REPÚBLICA DE PANAMÁ  
MINISTERIO DE AMBIENTE

RESOLUCIÓN No. DEIA-RE- 008-2021  
De 19 de Mayo de 2021.

Por la cual se resuelve la solicitud de evaluación del Estudio de Impacto Ambiental, categoría II, del proyecto denominado **PROYECTO RESIDENCIAL VIVAI GARDENS**.

**ASUNTO:** Verificación sobre la primera nota aclaratoria del EsIA categoría II  
“Proyecto Residencial Vivai Gardens”.

*Anexo C*

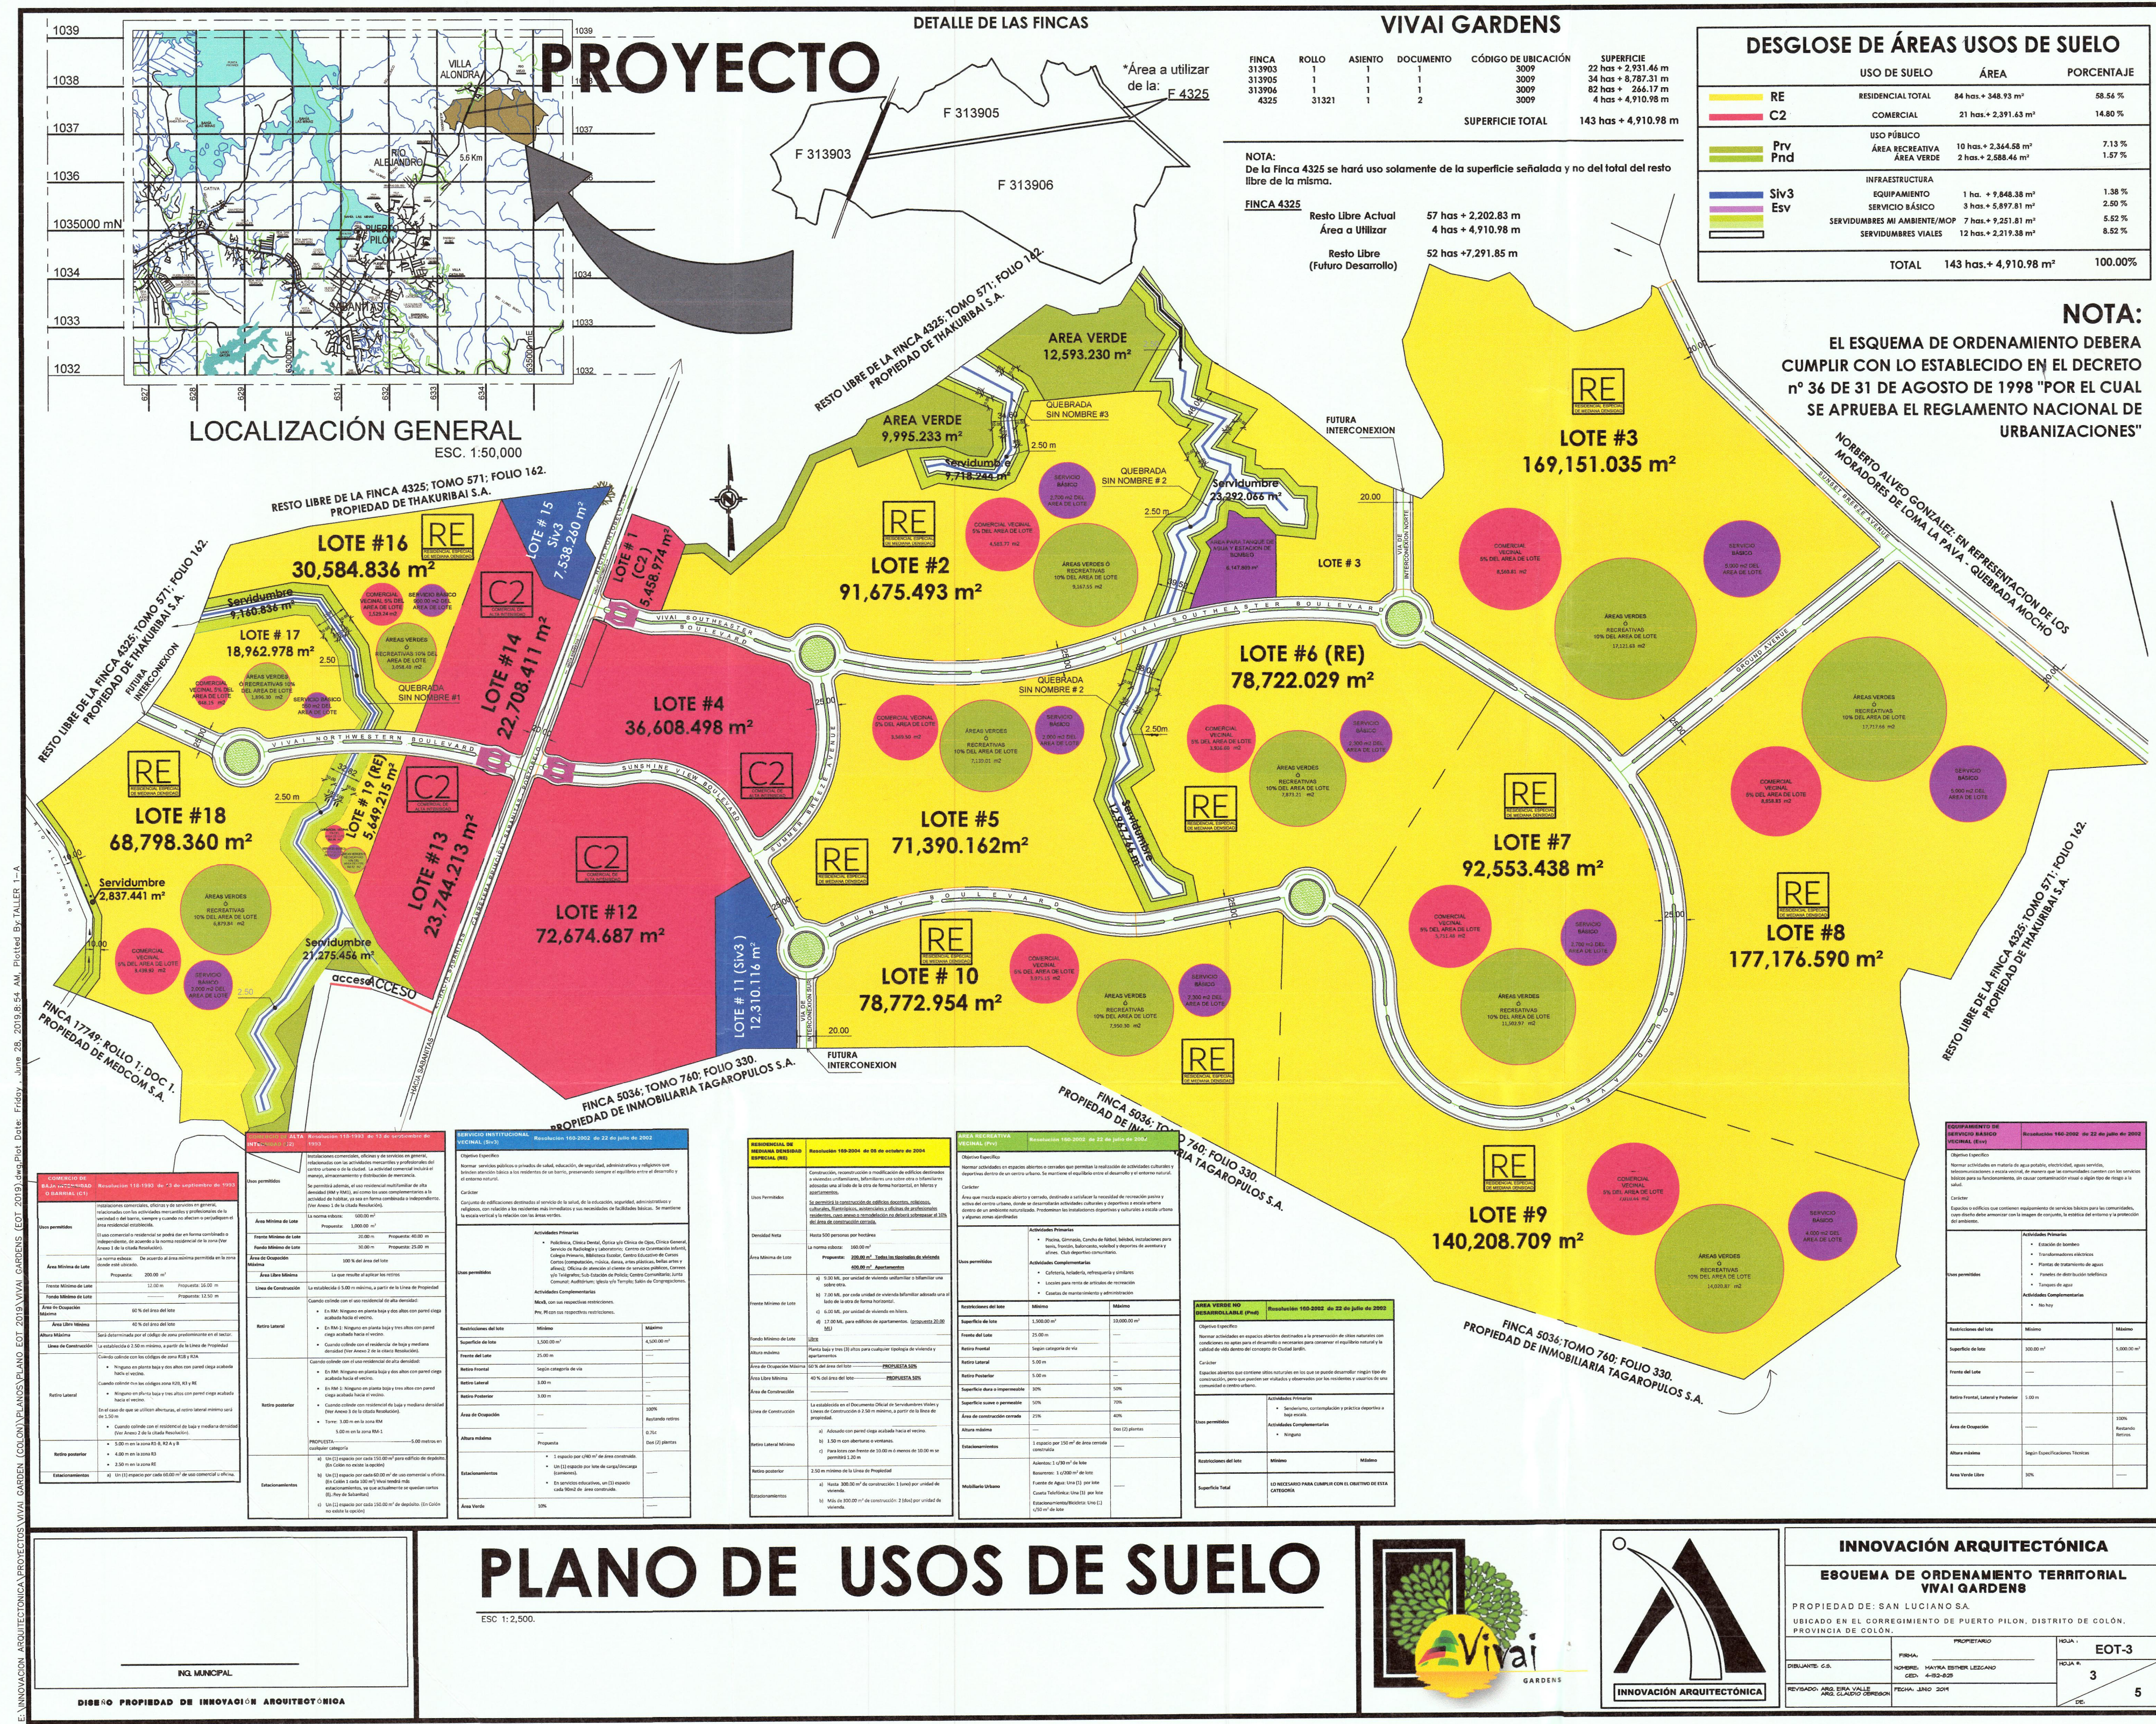
- c. Aclarar la cantidad de viviendas; toda vez que en la página 192 del EsIA señala que son 323 unidades de viviendas.
- d. Presentar plano legible con la cantidad de viviendas que se proponen construir.

- h. Presentar Plano de terracería y Plano de lotificación de las fincas donde se propone el desarrollo del proyecto.

**Punto c):** La cantidad de viviendas de acuerdo con el plano de anteproyecto son 326 residencias unifamiliares.

**Punto h):** El plano de lotificación se encuentra en el **Anexo C** y el Plano de Terracería o Movimiento de Tierras se Presenta en el **Anexo E**.

**PLANTA DE TERRACERIA VIVA GARDENS**

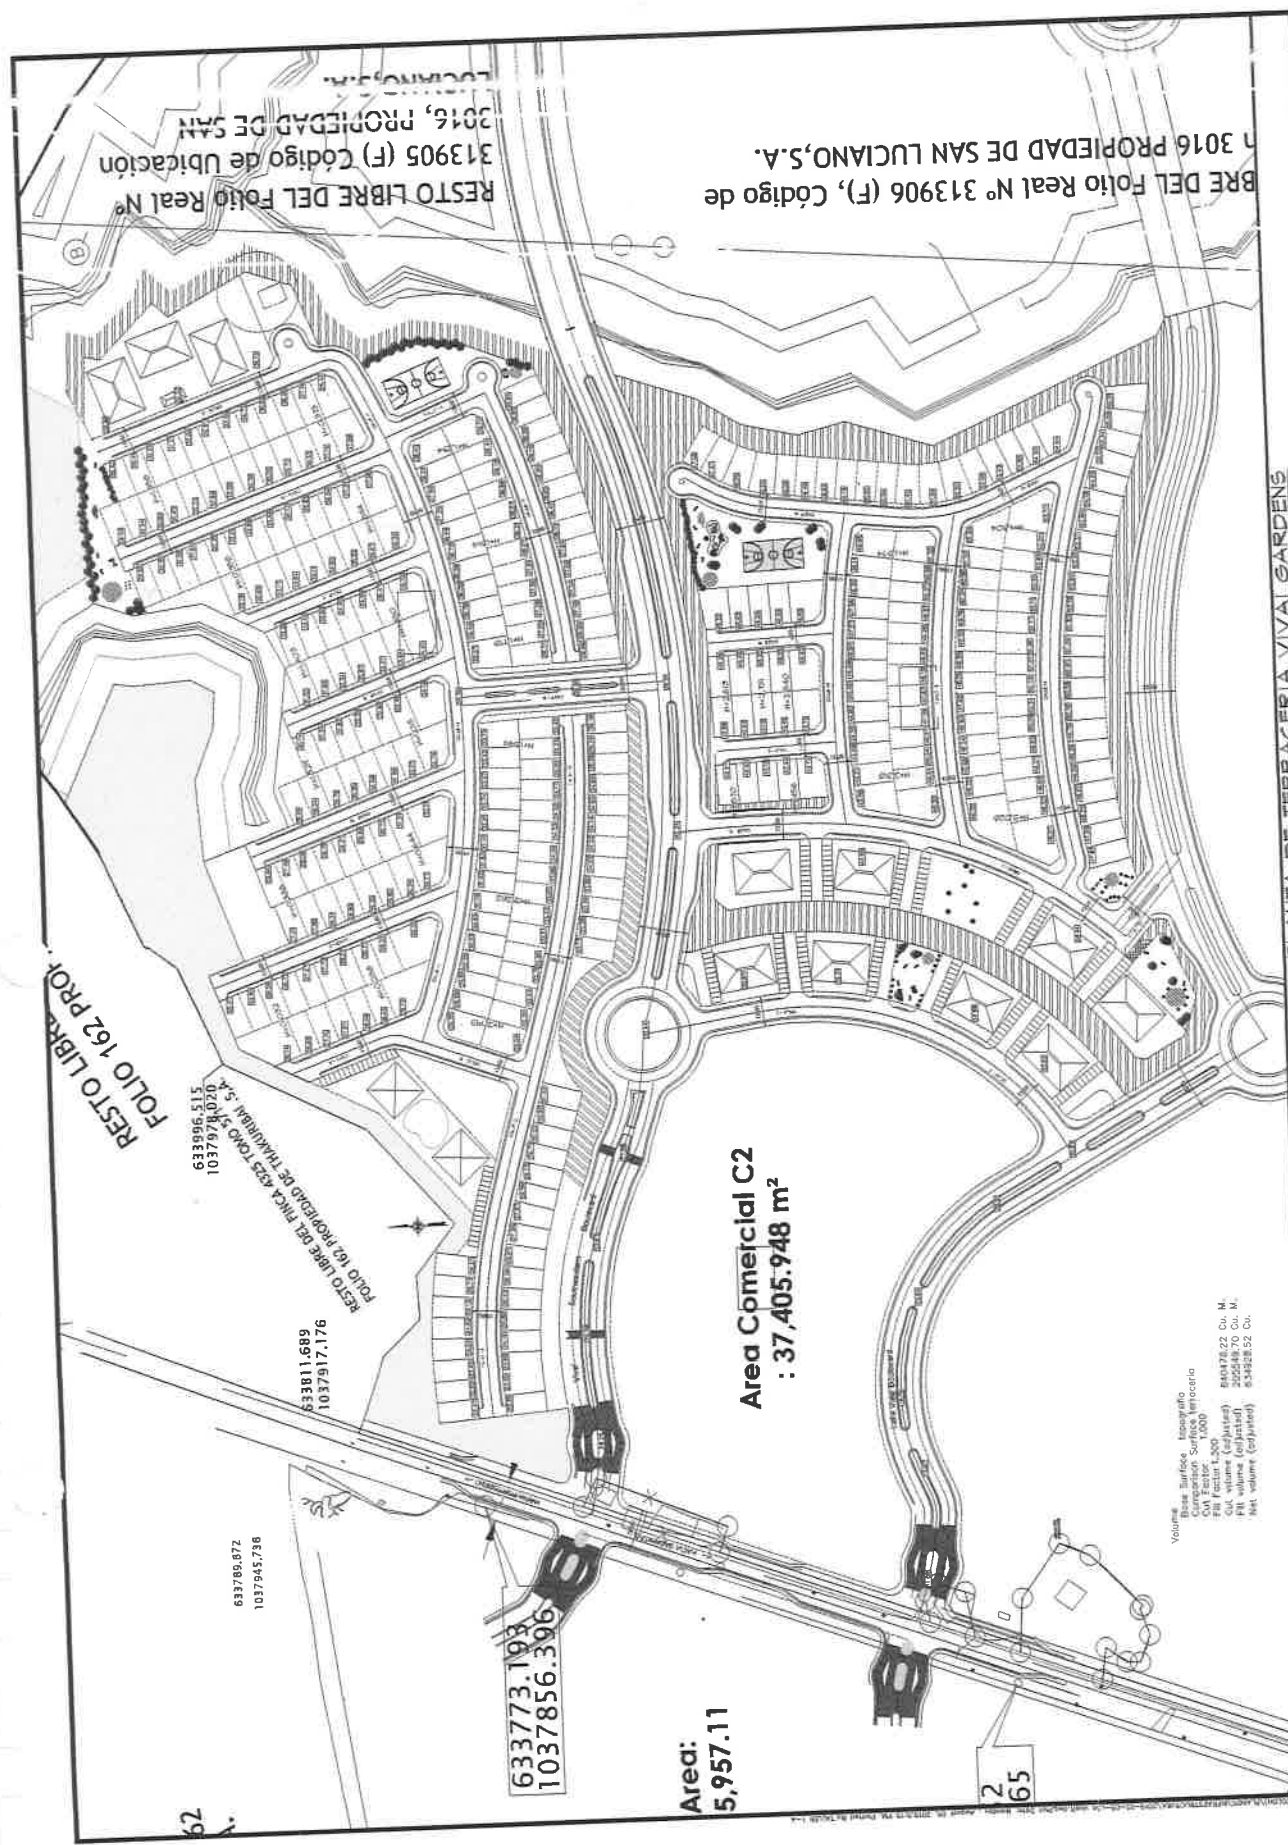
En las páginas 318 y 329 del EsIA, Anexo.5.3 Plano de terracería, y Anexo 5.7 Plano de lotificación, se muestra la existencia de Ciénegas dentro del área del proyecto. En este sentido, se solicita.

**Punto a):** Aprovechamos para aclarar que en la huella del proyecto no existen ciénagas o sistemas lacustres. La topografía se levantó en la época de lluvia, la alcantarilla de desagüe que atraviesa la vía estaba tapada, a lo cual el topógrafo erróneamente describió como ciénaga, y ese error se ha trasladado a los Planos los cuales serán revisados y actualizados.

**Quebrada sin nombre, mencionada en documento como sitio 1.** El informe de línea base de la fauna acuática para la quebrada sin nombre menciona que esta fuente forma parte de la finca donde se desarrollará el Proyecto Residencial Vivai Gardens.

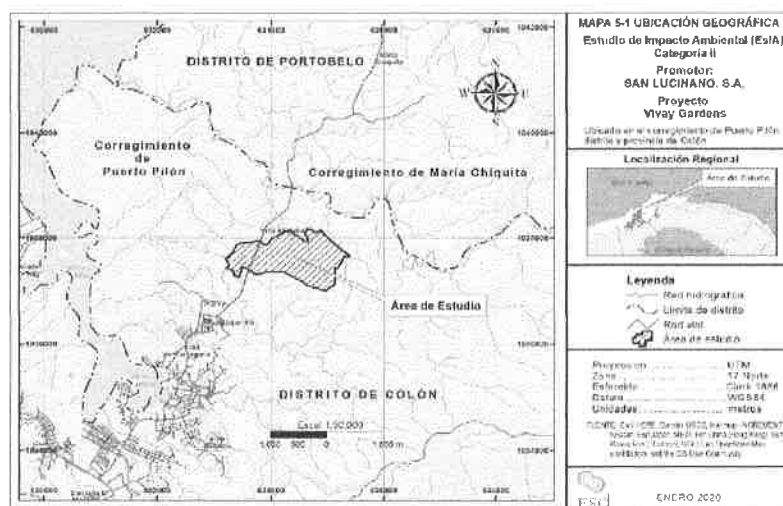
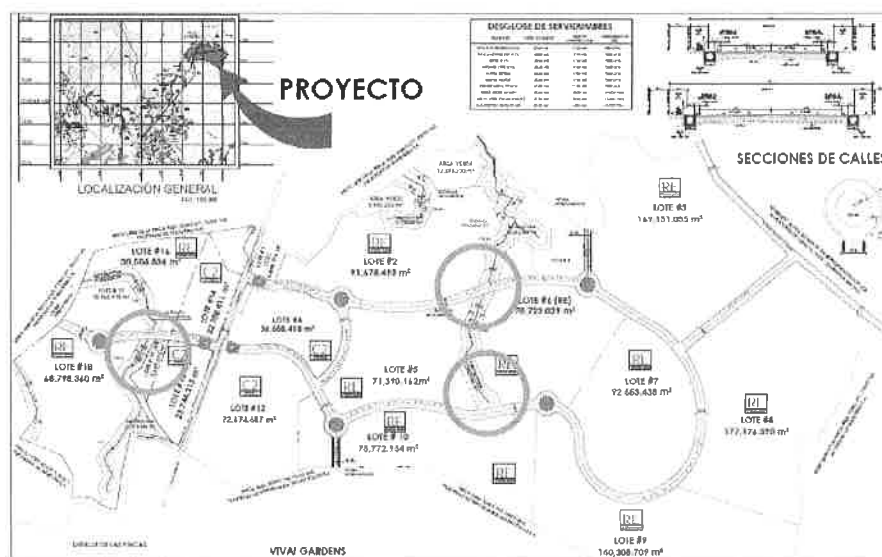
Se mencionan tres quebradas sin nombre dentro del proyecto, de acuerdo al documento; sin embargo, en este documento no se menciona la infraestructura específica para canalizar o desviar el agua de las quebradas, o por ejemplo no se menciona si se construirán puentes o cajones pluviales sobre estas quebradas como parte de la habilitación y pavimentación de vías.

Localización de proyecto, se observan 3 fuentes hídricas superficiales. El EIA menciona 3 quebradas sin nombre dentro del polígono del proyecto.

Red Vial del Proyecto. Puntos naranjas muestran las secciones de la red vial dentro del proyecto que intersectan dos de las tres quebradas sin nombre.
